19.2.2019

Výchozí prohlídka

Zimní stadion Třebíč

**ZPRÁVA O VÝCHOZÍ PROHLÍDCE
OCELOVÉ KONSTRUKCE**

OBR: 05 – Propálený otvor pro šroub – doplněn montážní svar

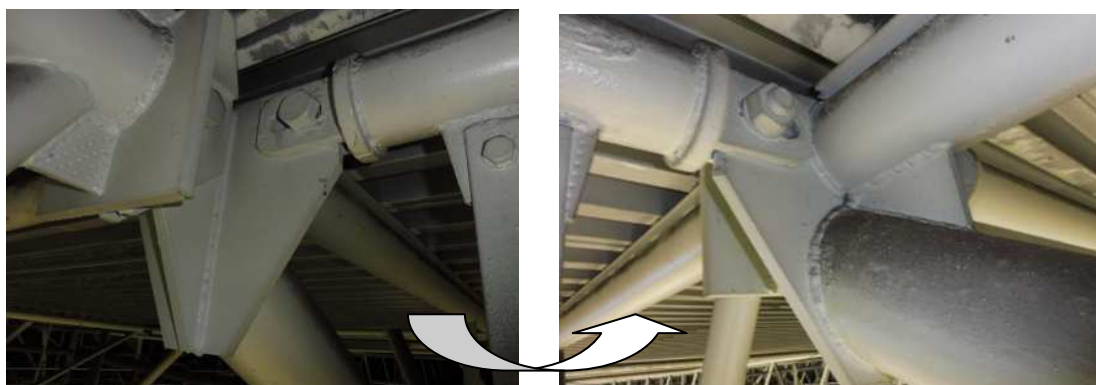
- Zvětšený otvor v přípoji střešního ztužení...

Na mnoha místech napříč konstrukcí se nachází prvky střešního ztužení, které mají zvětšené otvory ve směru působící normálové síly. Výjimečně jsou tyto detaily doplněny montážním swarem, viz. OBR: 05 (správné řešení), ve většině případů jsou tyto detaily ponechány beze svaru, viz. OBR: 06, 07...

Návrh řešení

Přenos horizontálních sil je zajištěn v tuto chvíli pomocí TRplechu střechy, který je kotvený v každé vlně. S ohledem na fakt, že na dotčených detailech nebyly zaznamenány pohyby šroubů, nebo mechanické poškození, je možné tyto styčníky takto ponechat a sledovat je při následujících kontrolách. Pokud by došlo k pohybu v dotčených detailech, nebo by se vyskytli deformace, či jiné poškození, bude nezbytné styčníky opatřit koutovými svary v celé délce styčnickových plechů...

OBR: 28A, 28B, 29 – Volné, nebo krátké spojovací prostředky

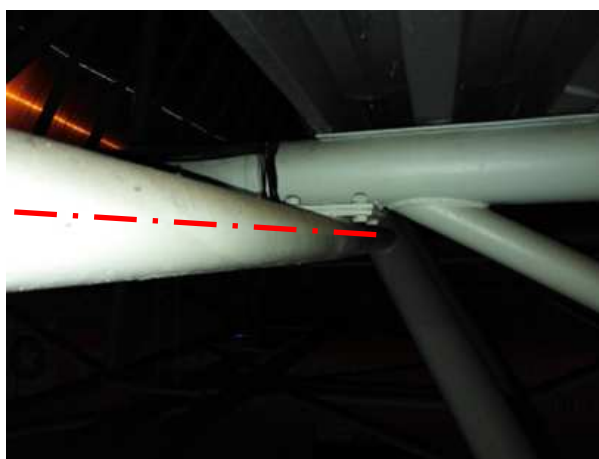
- Uvolněné (krátké) šrouby střešních ztužidel...

Na několika místech napříč konstrukcí byly odhaleny volné šrouby (nedotažené matice), viz. OBR: 28A, 28B, případně krátké šrouby, viz. OBR: 29...

Návrh řešení

I přes nedotaženou matici jsou spojovací prvky (šrouby) pevné a nevykazovaly známky posunů, nebo mechanického poškození. Šrouby se pravděpodobně nepovedou dotáhnout díky výrazným nánosům barvy, postačí je tedy pouze sledovat a nápravu zjednat v případě uvolnění spoje...
